Respostas ao pedido de esclarecimento

EDITAL 013/2020

Projeto de fachada disponibilizado, onde identificam-se esquadrias

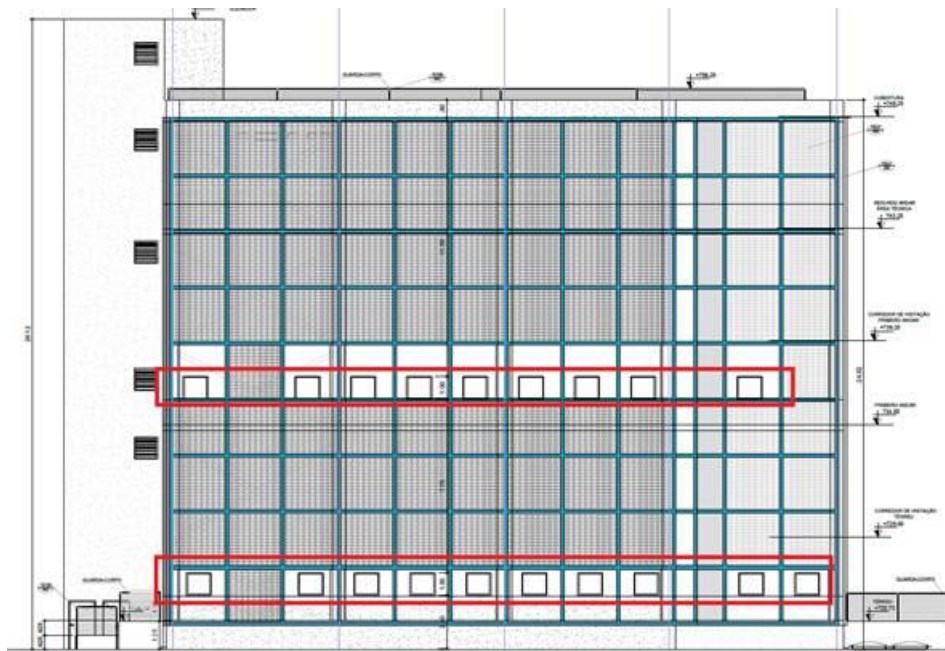
Na fachada apresentada no projeto DI-01024-PB-AR-DE-3000-R00 existem esquadrias nos painéis de fechamento externo (destacadas na imagem abaixo), porém não há nenhum detalhamento das mesmas, e também não constam na planilha quantitativa. Essas esquadrias são parte do escopo da obra? Se sim, é possível disponibilizar mais informações sobre as mesmas, como dimensões, quantidades e detalhes executivos?

RESPOSTA: essas esquadrias ainda não temos definição dos posicionamento, serão estudadas no desenvolvimento do layout interno, portanto não está considerada neste escopo.

Divisória de Fechamento

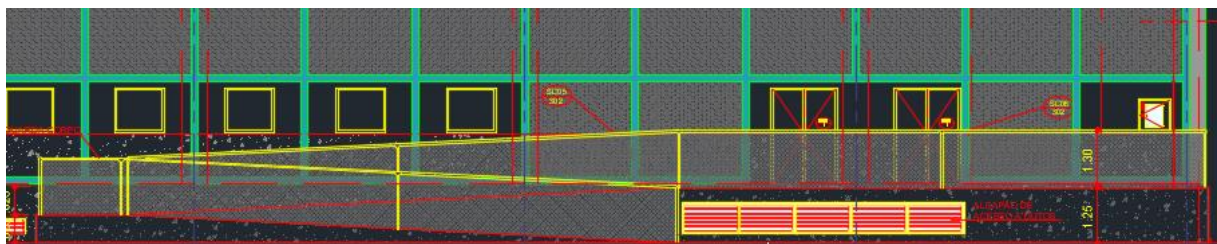
No memorial entendemos que o painel de fechamento de toda a edificação será feita em painel PIR de 100mm de espessura. Em planilha o painel está identificado em instalação Vertical, para fechamentos de fachadas é recomendado que o fechamento seja na horizontal a fim de evitar incidência de chuva e garantir melhor arremates de acabamento e vedação.

Porém, para efetuarmos a consideração na vertical teremos que incluir no escopo o fornecimento de estrutura auxiliar de fixação uma vez que a autoportância do painel é em torno de 6m e o vão entre pilares do atual projeto é em torno de 7,5m.

O que deve ser considerado? Manter o fechamento na Vertical ou na Horizontal?

RESPOSTA: considerar conforme solicitado no edital e planilha, uma observação é que a existe uma alvenaria perimetral de 1,2mts.
